DODATEK č. 1

SMLOUVY O DÍLO č. 322 033

na zhotovení díla s názvem
Srbská Kamenice – pěší komunikace – II. etapa
uzavřené dle § 2586 a násl. zákona č. 89/2012 Sb., občanský zákoník,
ve znění pozdějších předpisů
(dále jen občanský zákoník)

NÁVRH ZMĚNY				číslo : 01/2023	
Zhotovitel: SaM silnice a mosty Děčín a.s., IČ: 25042751					
Komu: Obec Srbská Kamenice, IČ: 00831387				Datum: 21.07.2023	
Název akce: Srbská Kamenice – pěší komunikace – II. etapa					
Způsob odeslání/předání/datum:	Poštou	E-mailem-	Faxem:	osobně	X
Odkazy		na specifikaci:			
		na výkresy:			
		na rozpočtové podklady:			
		na jinou část smlouvy:			
Popis a zdůvodnění změny:					
SO 101 A – Chodník – část A (§ 222 odst. 5 ZZVZ)					
Předmětem změny je změna zdíciho materiálu pro opěrné zdi (podezdívky) a sloupky, které byly původně navrženy z pískovcových bloků, dle požadavku majitele pro dodržení stejného vzhledu stávajících opěrných zdí (podezdívek) a sloupků, které jsou provedeny z plotových tvarovek KB Blok bude použit stejný materiál. Z tohoto důvodu navrhuje zhotovitel provedení dodatečných stavebních prací - nového oplocení z plotových tvarovek KB Blok, které nebyly součástí díla.

SO 201

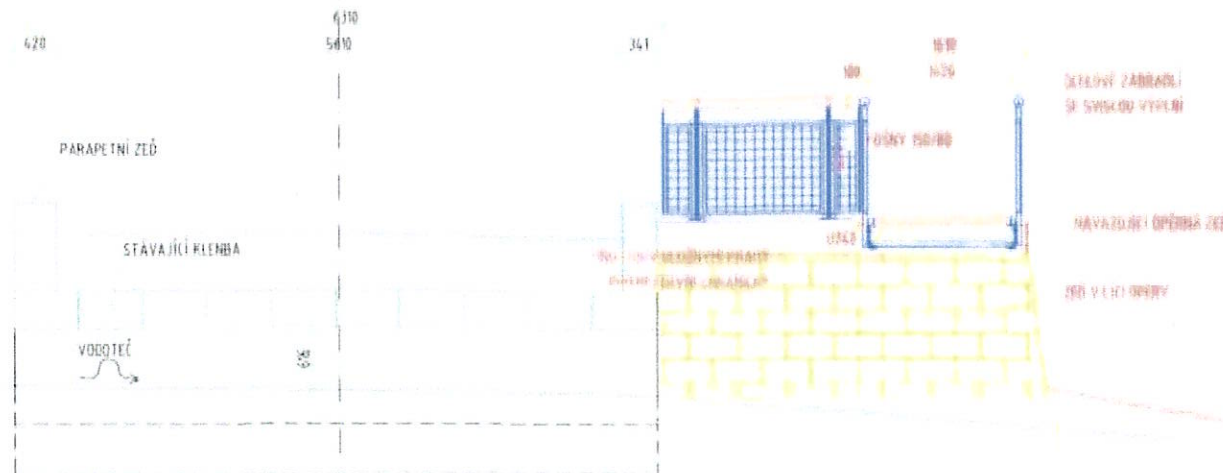
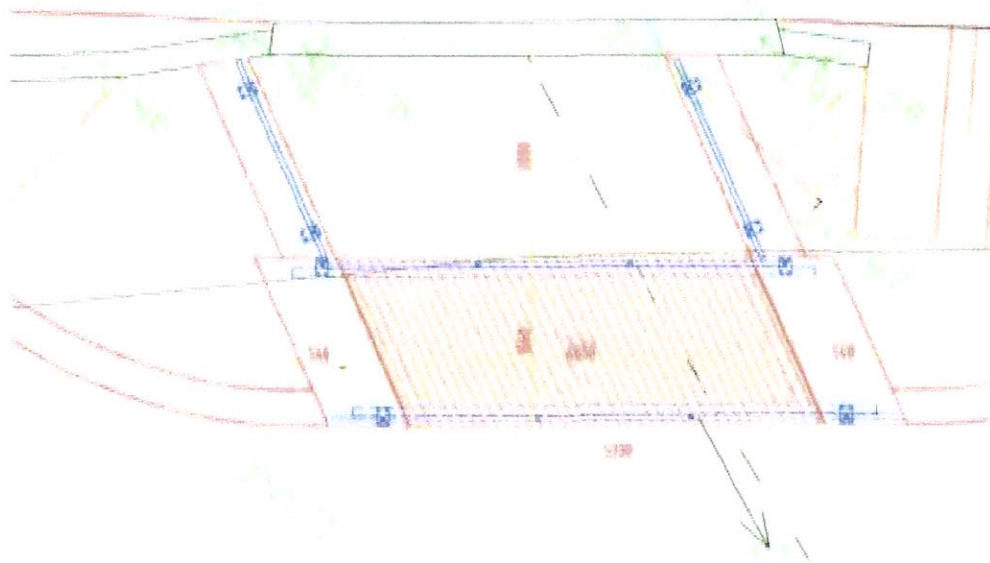
NÁVRH ZMĚNY				číslo : 02/2023	
Zhotovitel: SaM silnice a mosty Děčín a.s., IČ: 25042751					
Komu: Obec Srbská Kamenice, IČ: 00831387				Datum: 21.07.2023	
Název akce: Srbská Kamenice – pěší komunikace – II. etapa					
Způsob odeslání/předání/datum:	Poštou	E-mailem-	Faxem:	osobně	X
Odkazy		na specifikaci:			
		na výkresy:			
		na rozpočtové podklady:			
		na jinou část smlouvy:			
Popis a zdůvodnění změny:					
SO 201 Lávka (§ 222 odst. 5 ZZVZ)					
Předmětem změny je provedení dodatečných prací spočívajících ve vydláždění dna pod mostní konstrukcí lávky – vydlážděno lomovým kamenem. Vzhledem k provedeným zemním pracím v prostoru dna SO 201 Lávka nelze jinak docílit zpevnění dna, kdy při bleskových povodních dochází k vyplavování nesoudržného materiálu a tím může dojít k narušení základů nové lávky, dalším hlediskem je zajištění snadné údržby dna a spodní části lávky. Touto změnou dochází k sjednocení celkového provedení stavby, DSP vyhotovená v 11/2021 tyto práce pod lávkou SO 202 řeší, ale DSP vyhotovená v 2008 tyto práce neobsahuje. Z tohoto důvodu navrhuje zhotovitel provedení dodatečných stavebních prací – vydláždění dna pod mostní konstrukcí lávky SO 201, které nebyly součástí díla.

DNO POD MOSTNÍ KONSTRUKCÍ
VYTLAŽENO - LOMOVÝ KAMEN

001	451312111	Podklad pod dlažbu z betonu prostého C 20/25 tl přes 100 do 150 mm	8,000	M2	600,00	4 800,00	21%	5 808,00
002	564861111	Podklad ze štěrkodrtě ŠD tl 200 mm	48,500	M2	222,00	10 767,00	21%	13 028,07
003	465511511	Dlažba z lomového kamene do malty s vyplněním spár maltou a vyspárováním pl do 20 m2	11,400	M2	1 200,00	13 680,00	21%	16 552,80
004	1	Pískovcové kameny	1,600	M3	35 000,00	56 000,00	21%	67 760,00
Součet za 1 - Vícepráce- dno lávky SO 201						85 247,00		103 148,87

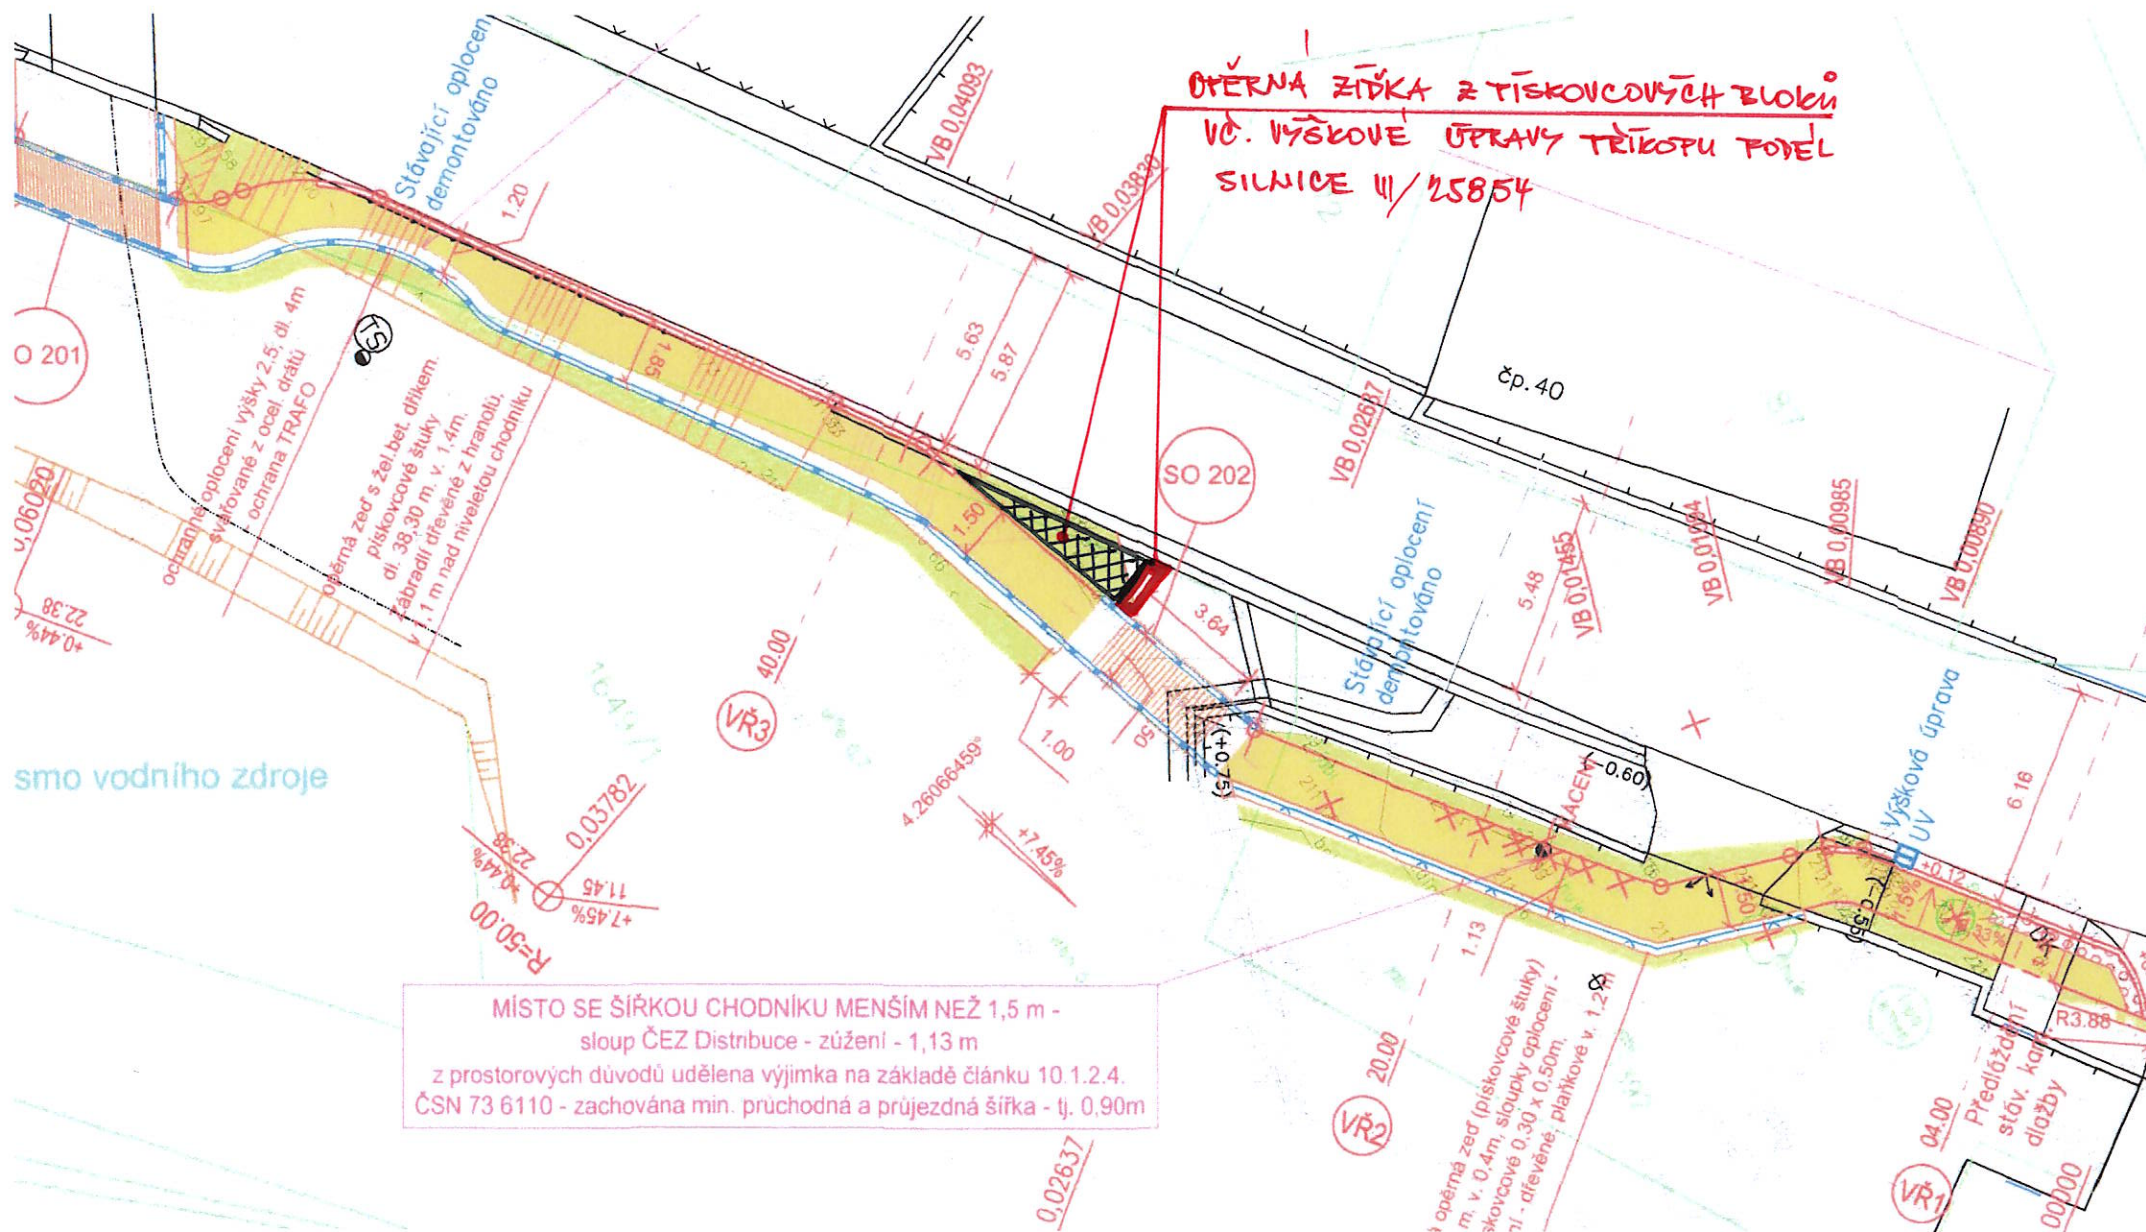
NÁVRH ZMĚNY				číslo : 03/2023	
Zhotovitel: SaM silnice a mosty Děčín a.s., IČ: 25042751					
Komu: Obec Srbská Kamenice, IČ: 00831387				Datum: 21.07.2023	
Název akce: Srbská Kamenice – pěší komunikace – II. etapa					
Způsob odeslání/ předání/datum:	Poštou	E-mailem-	Faxem:	osobně X	
Odkazy		na specifikaci:			
		na výkresy:			
		na rozpočtové podklady:			
		na jinou část smlouvy:			
Popis a zdůvodnění změny:					
SO 101 A – Chodník – část A (§ 222 odst. 5 ZZVZ)					
Předmětem změny je výšková úprava příkopu podél silnice č. III/25854 spočívající v realizaci opěrné zídky, která umožní vyrovnaní přilehlého příkopu do výškové úrovně silnice č. III/25854 a zároveň oddělení od stávajícího vodního náhonu. Z tohoto důvodu navrhuje zhotovitel provedení dodatečných stavebních prací – výškovou úpravu přilehlého příkopu a opěrnou pískovcovou zídku, která nebyla součástí díla.					
Důvod vícepráce/méně práce	záměr objednatele	chyba v projektové dokumentaci	chyba zhotovitele	vyšší moc	jiné okolnosti X

001	122251101	Odkopávky a prokopávky nezapažené v hornině třídy těžitelnosti I skupiny 3 objem do 20 m3 strojně	0,240	M3	190,00	45,60	21%	55,18
002	274313811	Základové pásy z betonu tř. C 25/30 - XC2 + přibetonávka za pískovcovou zdí	1,040	M3	3 261,00	3 391,44	21%	4 103,64
003	327213213.2	Zdění zdiva opěrných zdí z pravidelných kamenů na maltu obj kamene do 0,02 m3 š spáry přes 10 do 20 mm	0,816	M3	4 656,00	3 799,30	21%	4 597,15
004	58381087.2	pískovcové bloky	0,816	M3	18 750,00	15 300,00	21%	18 513,00
Součet za 3 - Změnový list č.3					22 536,34			27 268,97

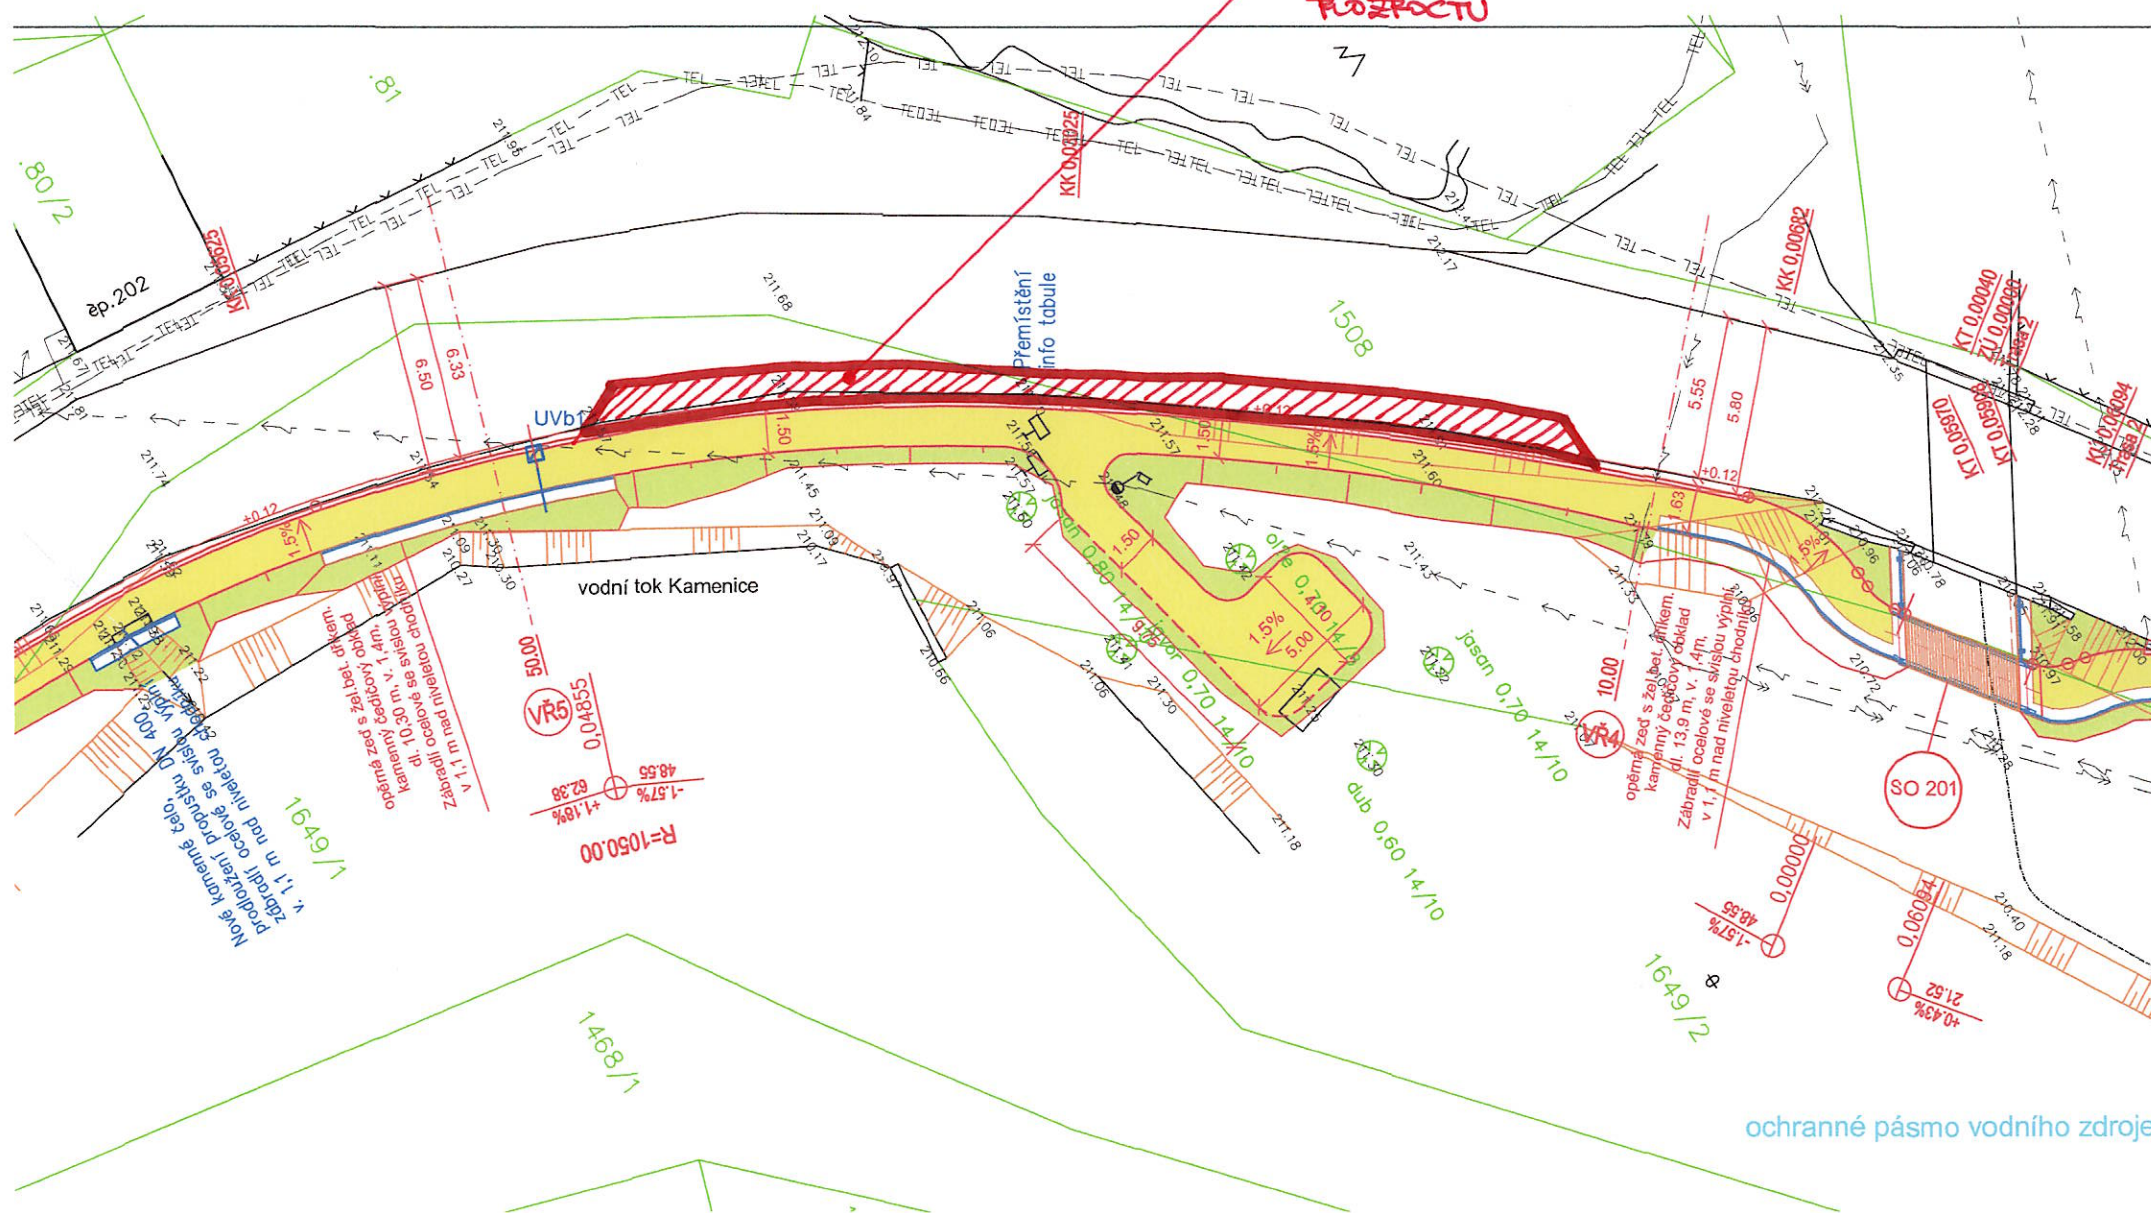
NÁVRH ZMĚNY				číslo : 04/2023	
Zhotovitel: SaM silnice a mosty Děčín a.s., IČ: 25042751					
Komu: Obec Srbská Kamenice, IČ: 00831387				Datum: 21.07.2023	
Název akce: Srbská Kamenice – pěší komunikace – II. etapa					
Způsob odeslání/předání/datum:	Poštou	E-mailem-	Faxem:	osobně X	
Odkazy		na specifikaci:			
		na výkresy:			
		na rozpočtové podklady:			
		na jinou část smlouvy:			
Popis a zdůvodnění změny:					
SO 101 B – Chodník – část B (§ 222 odst. 5 ZZVZ)					
Předmětem změny je doplnění obrusných a podkladních vrstev z asfaltobetonu v tělese silnice č. III/25854 z důvodu výškové úpravy pro napojení na nový chodník. Skutečný sklon silnice v tomto úseku nebylo možné zachovat, protože rozdíl výšky oproti silničním obrubníkům nového chodníku odpovídal projektovaným parametrům. Z tohoto důvodu navrhuje zhotovitel provedení dodatečných stavebních prací – doplnění obrusných a podkladních vrstev z asfaltobetonu v tělese silnice č. III/25854, které nebyly součástí díla.

DOPLNENÍ AB NAD RAMEC
ROZPOČTU

001	9197351R	Řezání stávajícího živíčního krytu vč. odbourání a likvidace	38,500	M	390,00	15 015,00	21%	18 168,15
002	5771341R	Asfaltový beton vrstva podkladní ACO 11 (ABS) tř. I tj 40 mm z nemodifikovaného asfaltu - RUČNÍ POKLÁDKA	33,500	M2	505,00	16 917,50	21%	20 470,18
003	5771341R	Asfaltový beton vrstva obrusná ACO 11 (ABS) tř. I tj 40 mm z nemodifikovaného asfaltu - RUČNÍ POKLÁDKA	33,500	M2	515,00	17 252,50	21%	20 875,53
061	919112212	Řezání spár pro vytvoření komůrky š 10 mm hl 20 mm pro těsnící zálivku v živíčním krytu	38,500	M	40,00	1 540,00	21%	1 863,40
062	919121212	Těsnění spár zálivkou za studena pro komůrky š 10 mm hl 20 mm bez těsnícího profilu	38,500	M	139,00	5 351,50	21%	6 475,32
Součet za 4 - Změnový list č.4						56 076,50		67 852,57
